Repowering e sobreequipamento do Parque Eólico de Picos Verdes II

ADITAMENTO AO ESTUDO DE IMPACTE AMBIENTAL

outubro de 2018

Capítulo B: Resposta aos elementos solicitados. A ordem deste capítulo corresponde à ordem dos pontos listados pela CA, no ofício S055253-201809-DAIA.DAP, DAIA.DAPP.00120.2018 (*vide* Anexo A);

Figura i: Localização do projeto sobre fotografia aérea.

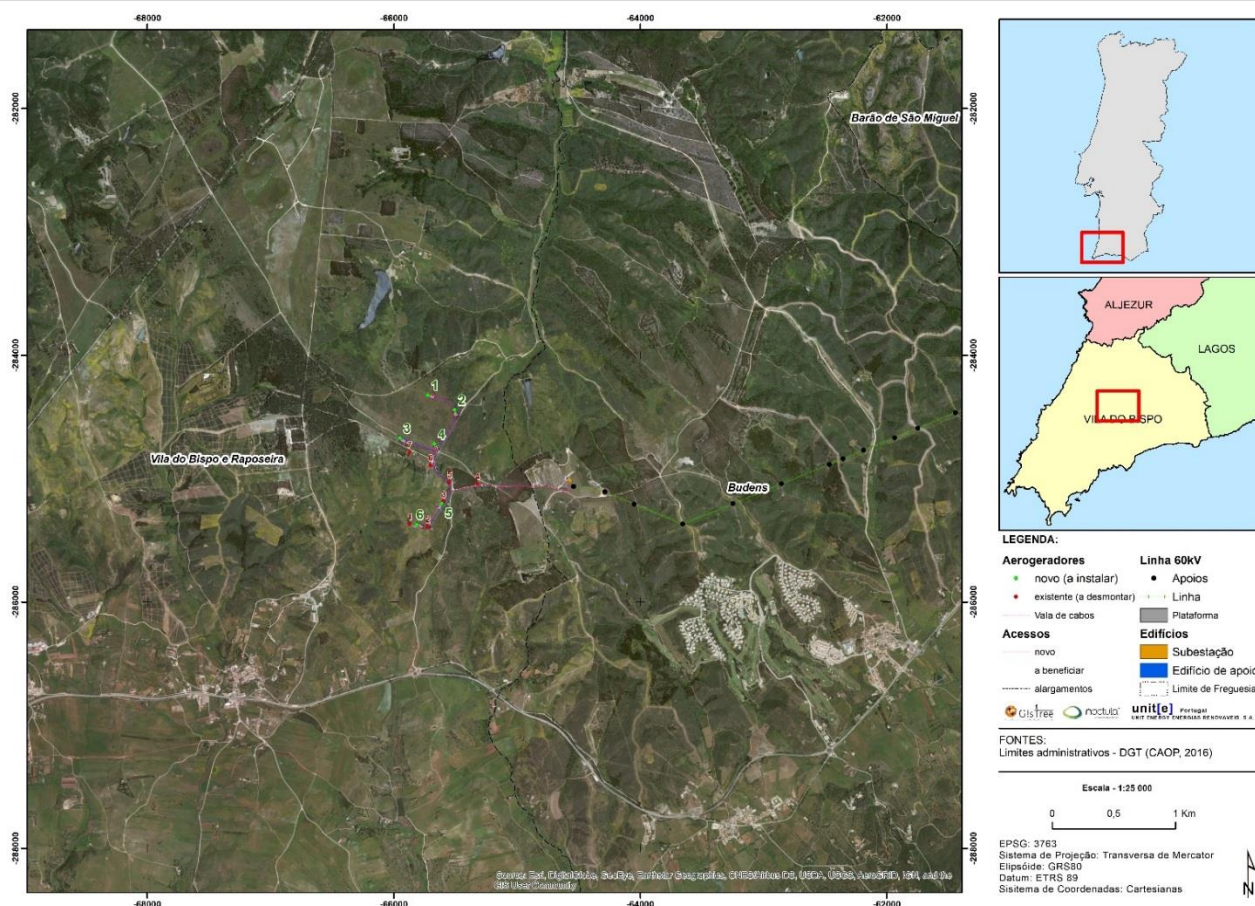
1.2. *Apresentar a localização do projeto sobre fotografia aérea, uma escala similar à usada para a Figura 10, onde conste a totalidade da área de implantação do projeto, incluindo o edifício de apoio, a subestação e a linha elétrica (existentes) de ligação à subestação. No que se refere à linha, deve ser apresentada a quilometragem da linha bem como a localização dos apoios.*

Resposta: Apresenta-se a figura com a localização do projeto sobre fotografia aérea (*vide* Figura i) . Esta foi igualmente incluída no Anexo B (1_4). A linha elétrica existente, apresenta um comprimento de 15,3 km entre a subestação de Picos Verdes até Lagos.

Figura iii: *Layout* dos aerogeradores do Parque Eólico atualmente existente (à esquerda) e *layout* dos aerogeradores proposto (à direita) após a implementação do projeto de *repowering* e sobreequipamento do Parque Eólico de Picos Verdes II.

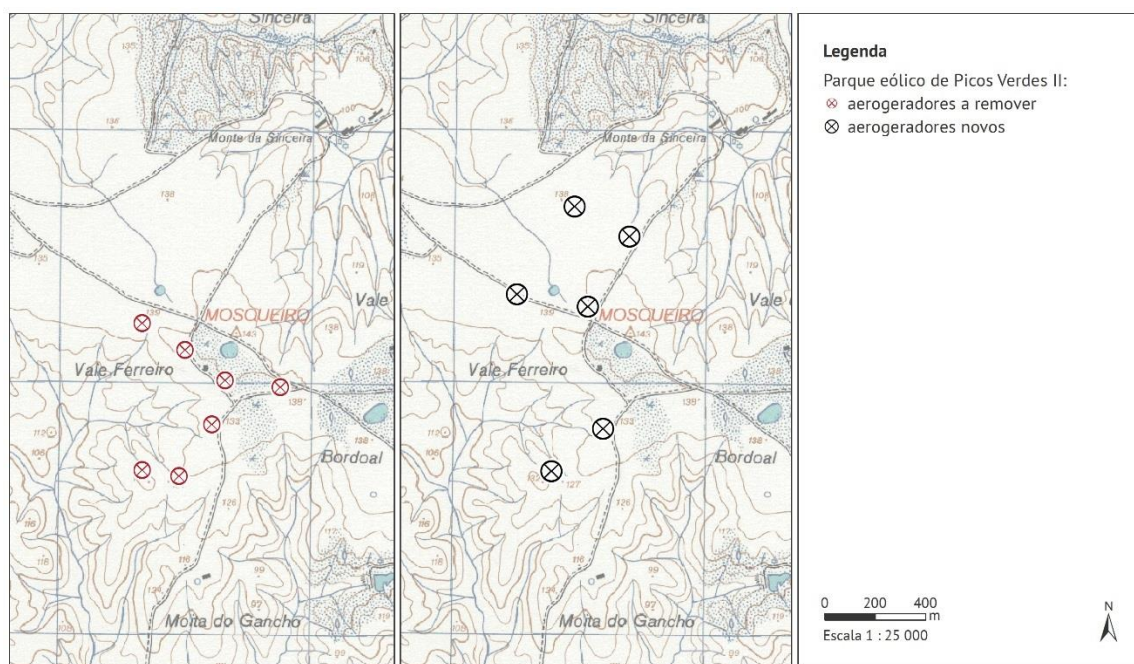
2.1. No que se refere aos antecedentes do projeto, explicar em maior detalhe (recorrendo eventualmente a imagens indicativas dos principais fluxos migratórios) a vantagem do atual layout (face às localizações dos atuais aerogeradores) para a avifauna.

Como se pode constatar pela Figura iii, o *layout* proposto no presente projeto, para além de implicar a redução do número de aerogeradores, apresenta um maior espaçamento entre aerogeradores, assim como apresenta uma configuração mais paralela ao fluxo migratório de aves (*vide* Figura ii), comparativamente com o *layout* do parque eólico de Picos Verdes II atualmente em funcionamento. O facto de ocorrer a diminuição da área de aerogeradores perpendiculares aos movimentos migratórios predominantes na região, minimiza o efeito barreira por eles causados, revestindo-se esta alteração de grande importância no que concerne à redução do risco de colisão com aves migradoras planadoras.

Figura 29 Aditada: Carta de solos com localização da área de estudo.

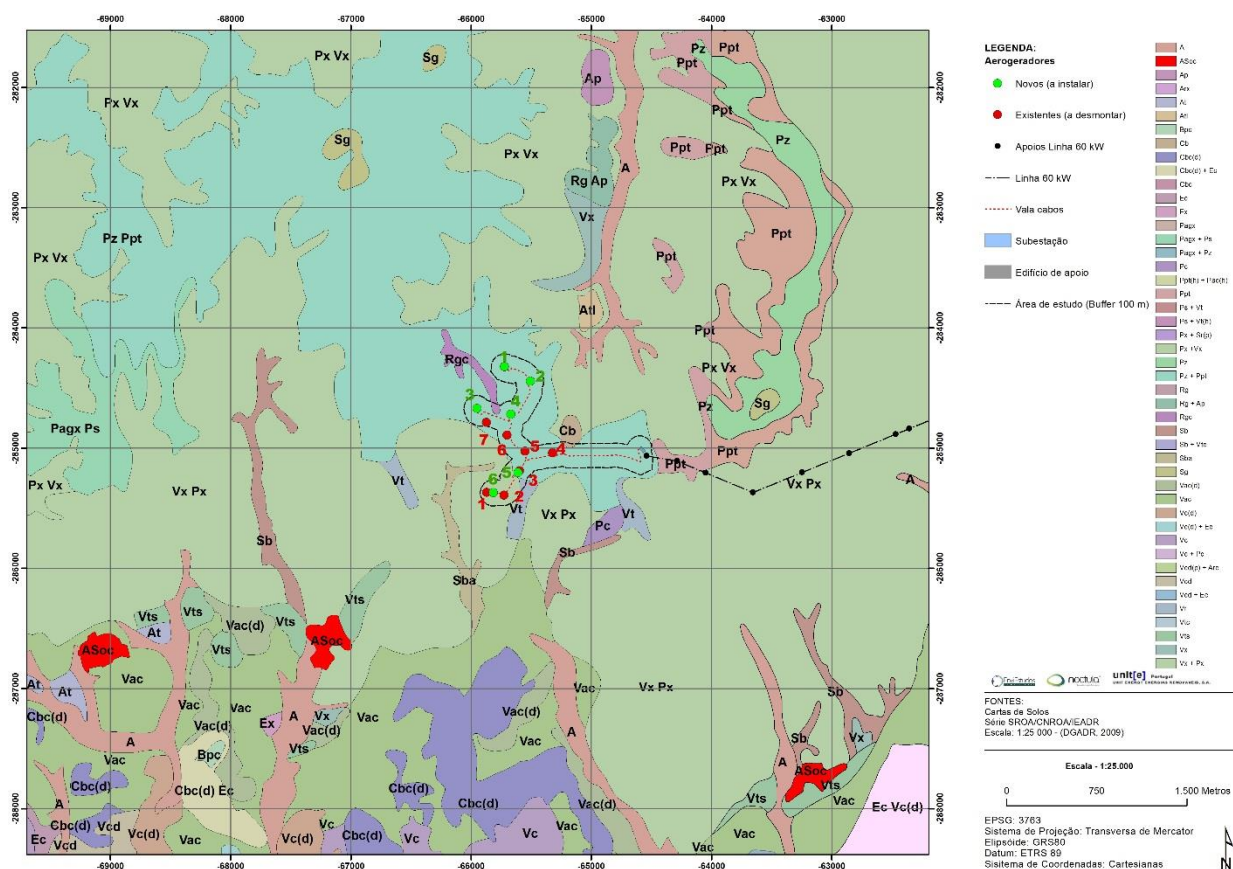
- “Figura 29: Carta de solos com localização da área de estudo”;

Resposta: As figuras 29 e 30 foram corrigidas tendo sido incluídas as localizações das estruturas já existentes (edifício de apoio, subestação e linha elétrica) e foram apresentadas na escala 1:25 000.

Figura 30 Aditada: Carta de Capacidade de Uso do solo com localização da área de estudo.

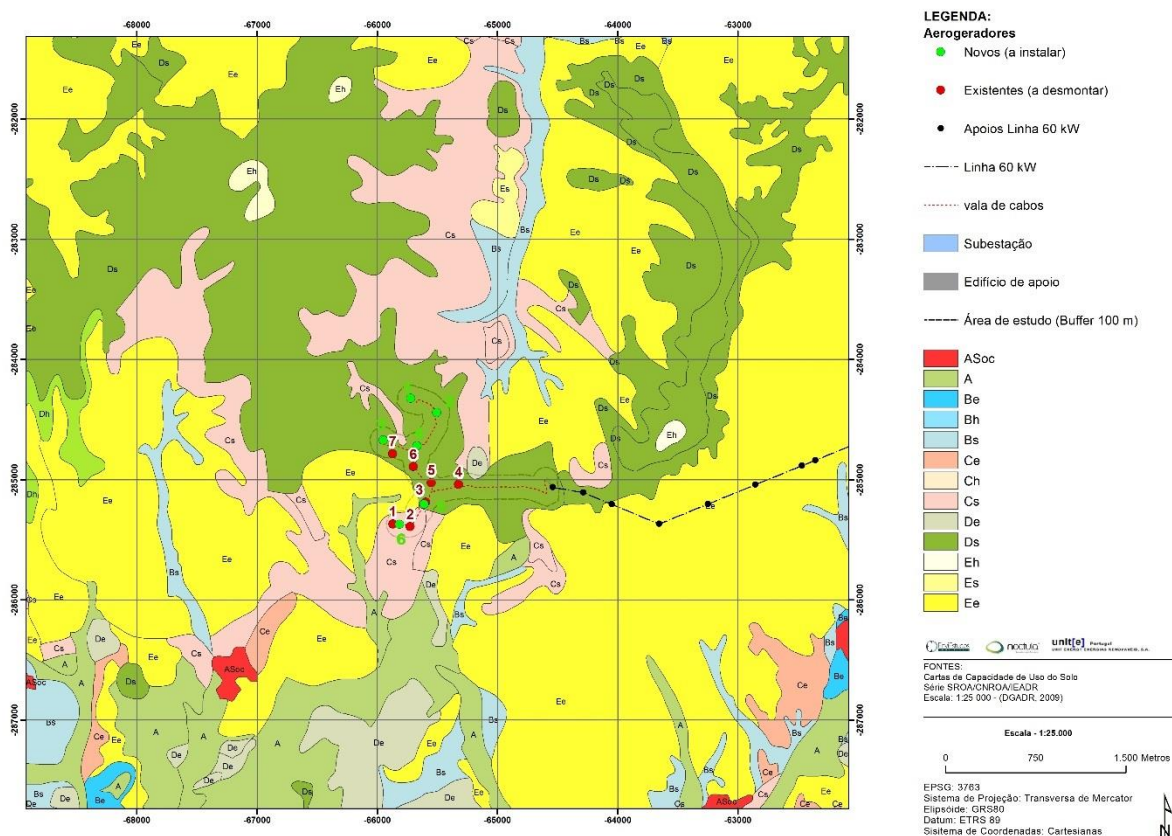
- “Figura 30: Carta de Capacidade de Uso do solo com localização da área de estudo”.

Figura 38 Aditada: Enquadramento da área de estudo na Planta de Ordenamento do PDM de Vila do Bispo, na escala 1: 25 000.

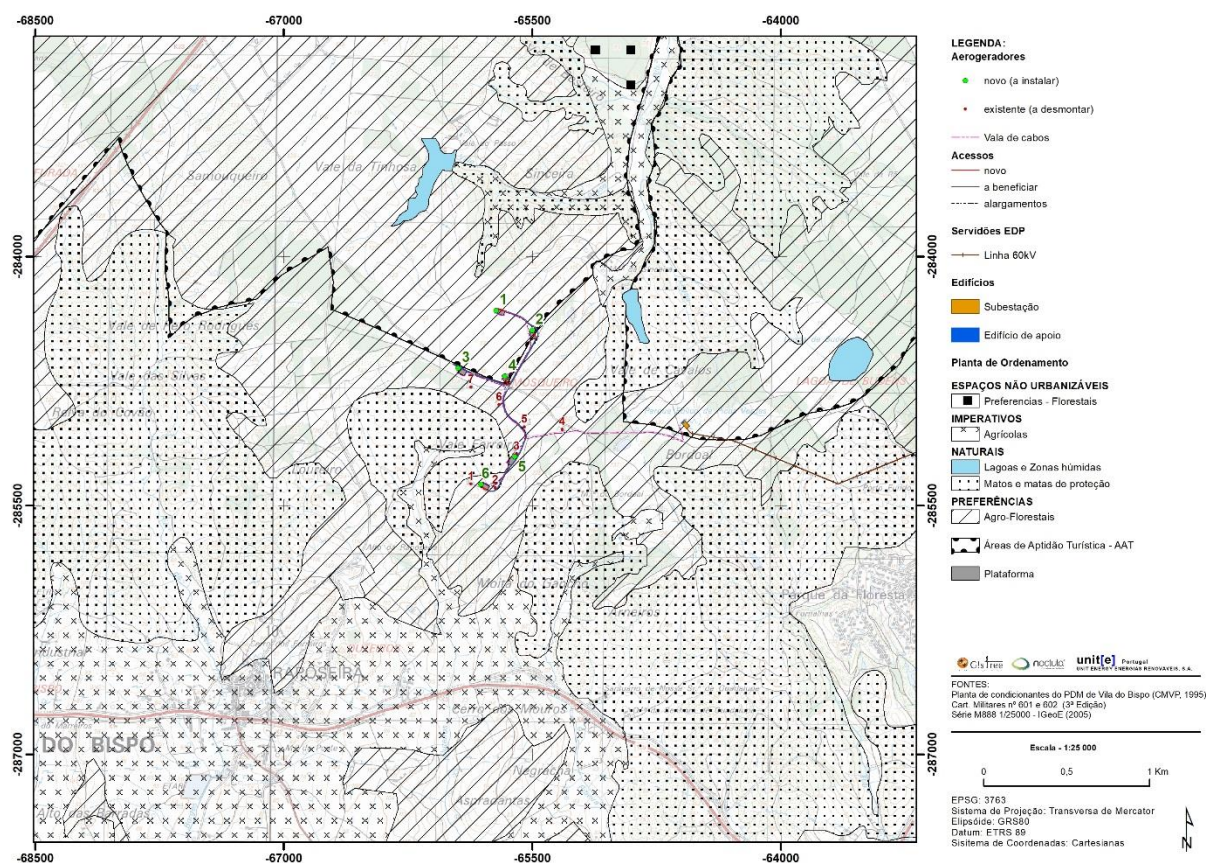
- **“Figura 38: Enquadramento da área de estudo na Planta de Ordenamento do PDM de Vila do Bispo”;**
- **“Figura 39: Enquadramento da área de estudo de acordo com a Planta de Condicionantes do PDM de Vila do Bispo”.**

Resposta: As figuras com o enquadramento da área de estudo na Planta de Ordenamento e na Planta de Condicionantes do PDM de Vila do Bispo foram apresentadas na escala 1:5 000 no Relatório Síntese, de forma a ser possível uma análise com maior pormenor, e no Anexo C do EIA na escala 1:25 000.

Apresentam-se neste documento e no Anexo B (1_4) as figuras na escala 1: 25 000 que incluem a localização das estruturas já existentes, nomeadamente, edifício de apoio, subestação e linha elétrica. Optou-se por esbater ligeiramente a informação da carta militar, caso contrário, o excesso de informação representada punha em causa a correta leitura da informação considerada essencial a representar nestas figuras.

Figura viii: Representação cartográfica do *habitat* 5140*, em escala de pormenor na área dos aerogeradores 1 e 2.

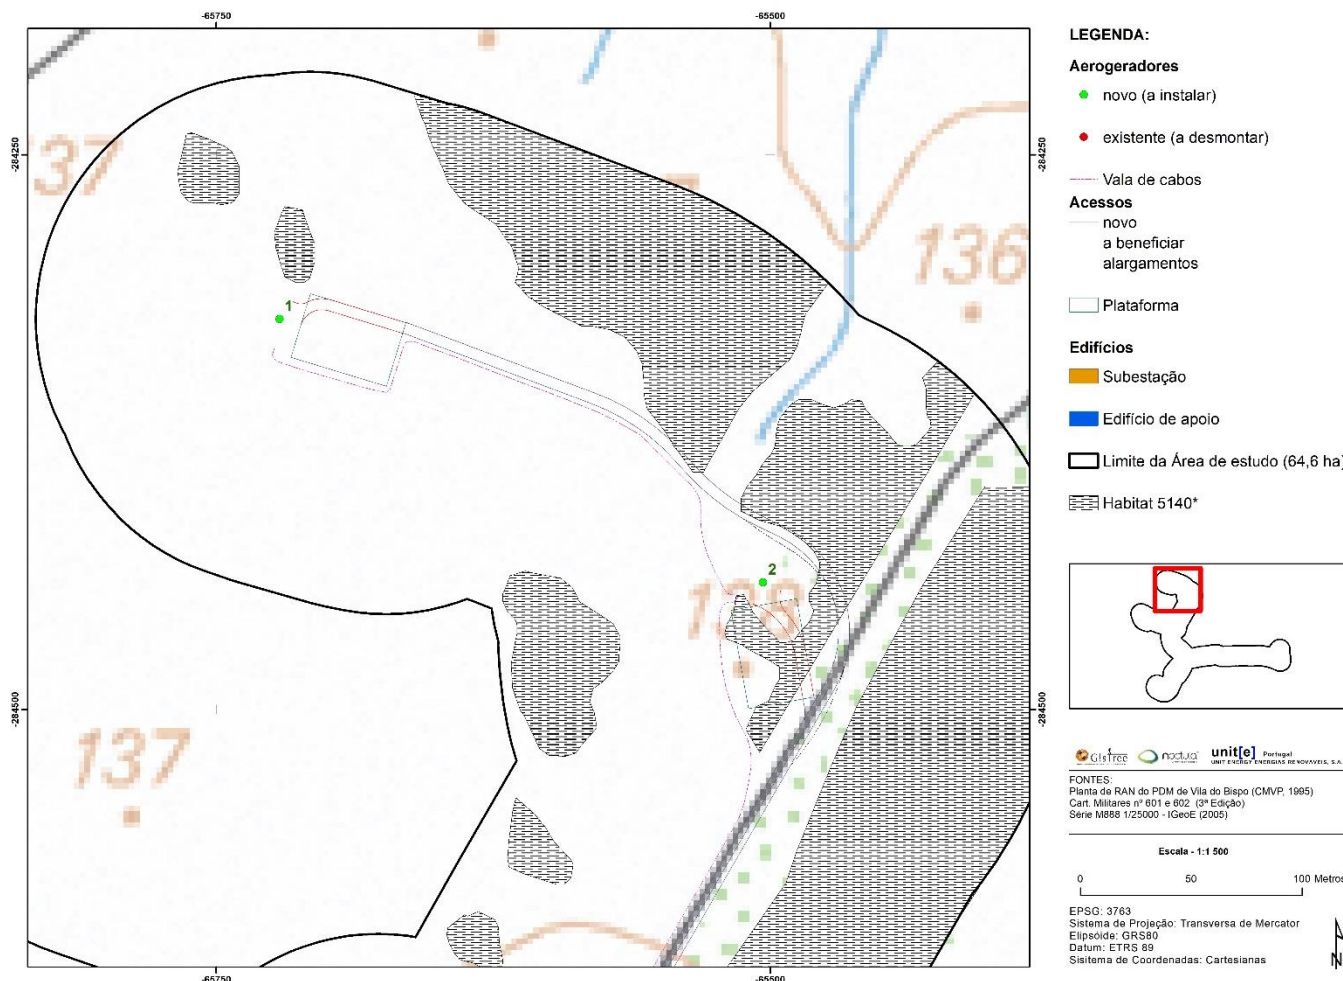
4.5.1. Apresentar cartografia de espécies e habitats referenciados no Decreto-Lei n.º 140/99, de 24 de abril, com a redação dada pelo Decreto-Lei n.º 49/2005, de 24 de fevereiro, em escala de pormenor, com particular incidência na área dos aerogeradores 1 e 2, cuja viabilização terá de ser equacionada.

Resposta: Apresenta-se a figura com a representação cartográfica do *habitat* 5140*, em escala de pormenor na área dos aerogeradores 1 e 2. Esta figura foi incluída no Anexo B (2_4).

Figura ix: Áreas de sobreiro disperso e natural existente na área de estudo (escala 1:5 000).

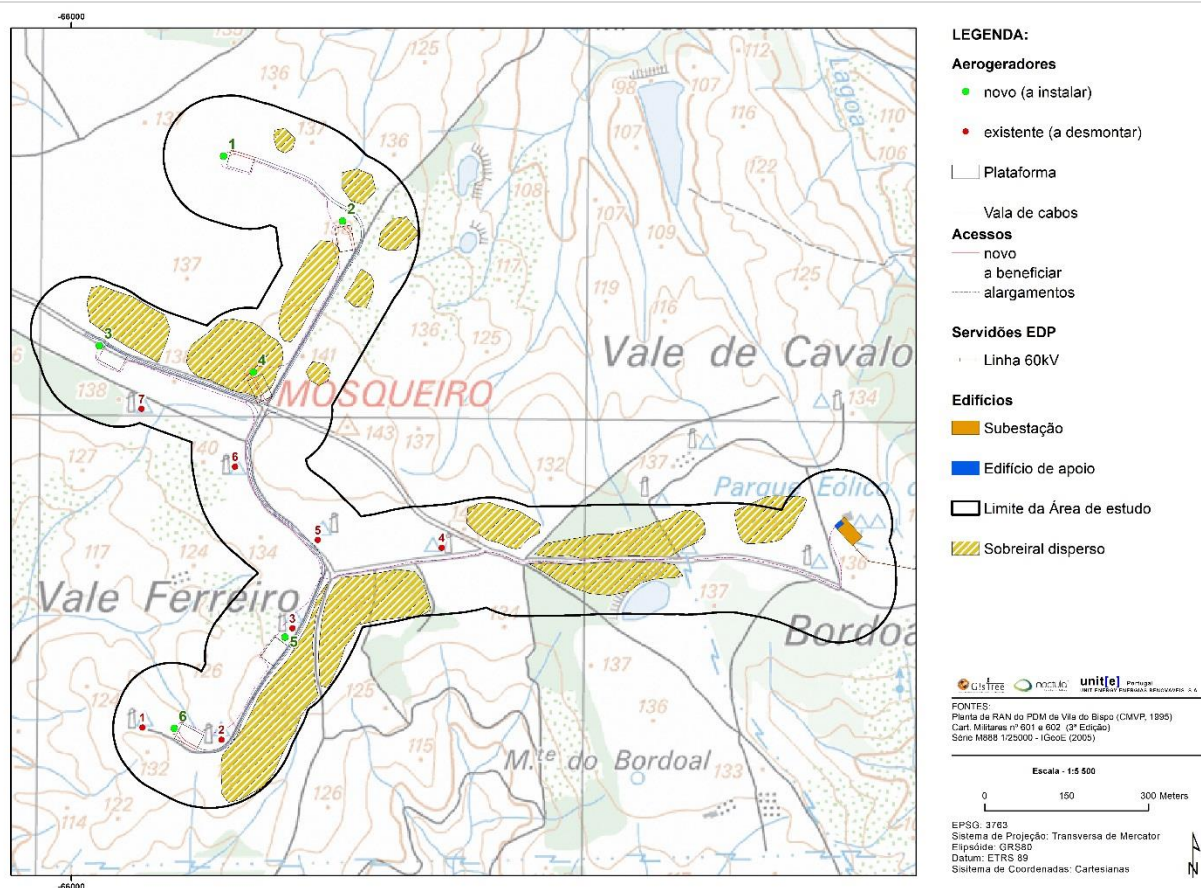
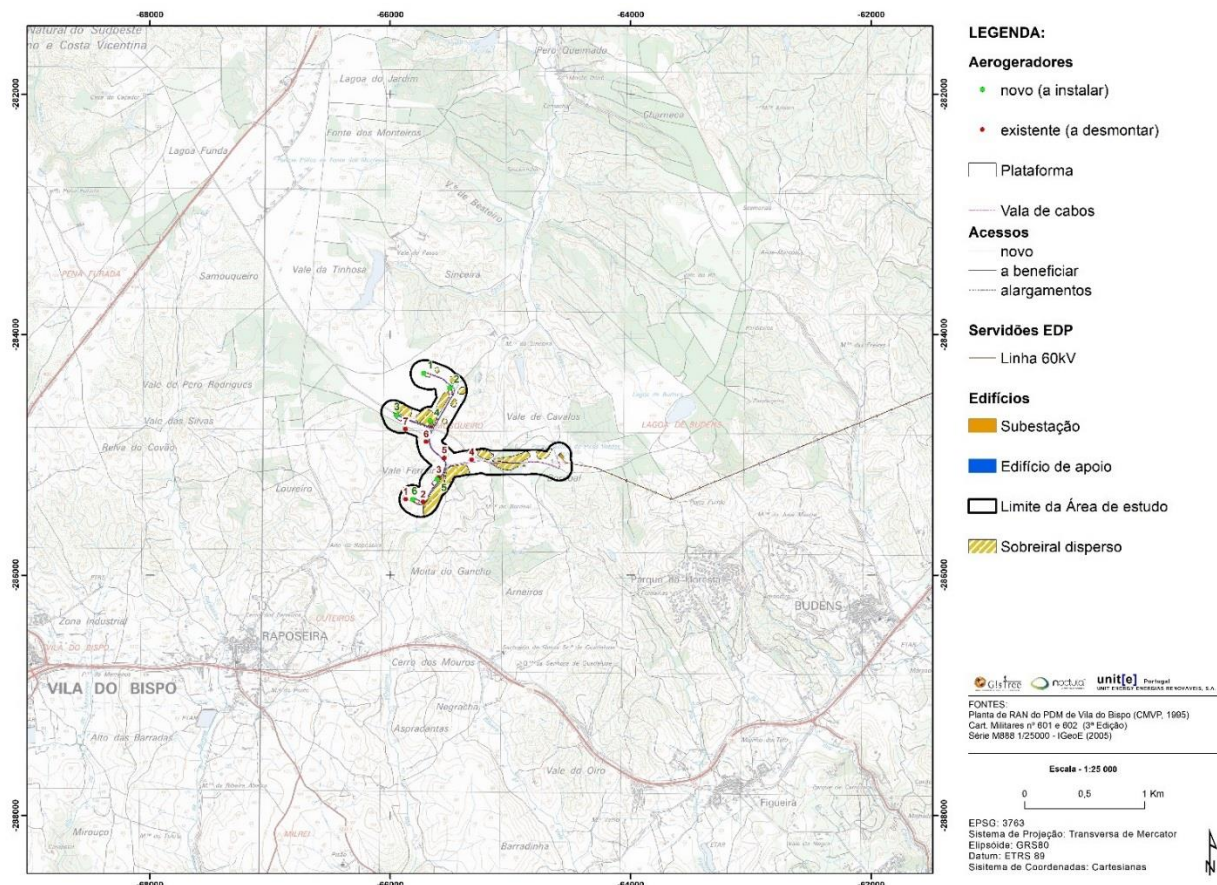
4.5.2. Apresentar o levantamento particularizado e pormenorizado de sobreiros e azinheiros.

Resposta: Nesta fase do projeto procedeu-se ao levantamento das áreas de *quercíneas* existentes na área de estudo. Foram detetadas e cartografadas um total de 14 áreas correspondentes a áreas de sobreiro disperso e natural, não existindo áreas plantadas (*vide* Figura ix e Figura x). Não foram identificadas azinheiras na área de estudo. A área total quantificada corresponde a 13,66 ha. A Figura ix e a Figura x foram igualmente incluídas no Anexo B (2_4).

Figura 48 Aditada: Representação esquemática dos locais sensíveis considerados.

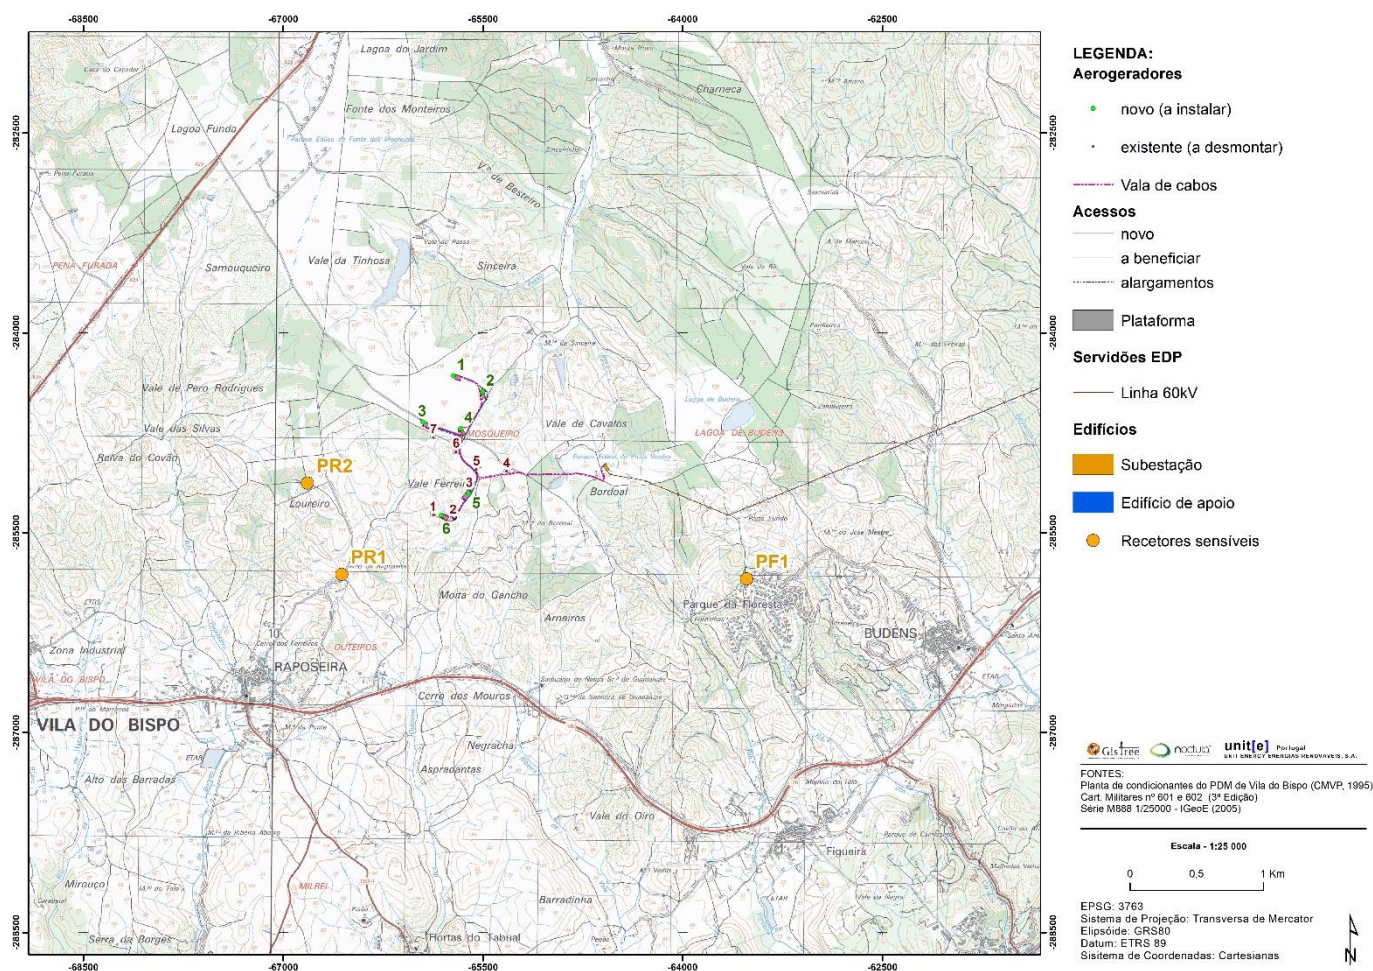
- ***A Figura 48 deve ser apresentada a escala não inferior a 1: 25 000, conforme diretrizes de AIA para PE;***

Resposta: No Relatório Síntese a Figura 48 é apresentada na escala 1:25 000. A esta figura foi acrescentada a informação relativa às estruturas já existentes (edifício de apoio, subestação e linha elétrica) (*vide* Figura 48 Aditada). No Anexo B (2_4) apresenta-se a Figura 48 Aditada em formato A3.
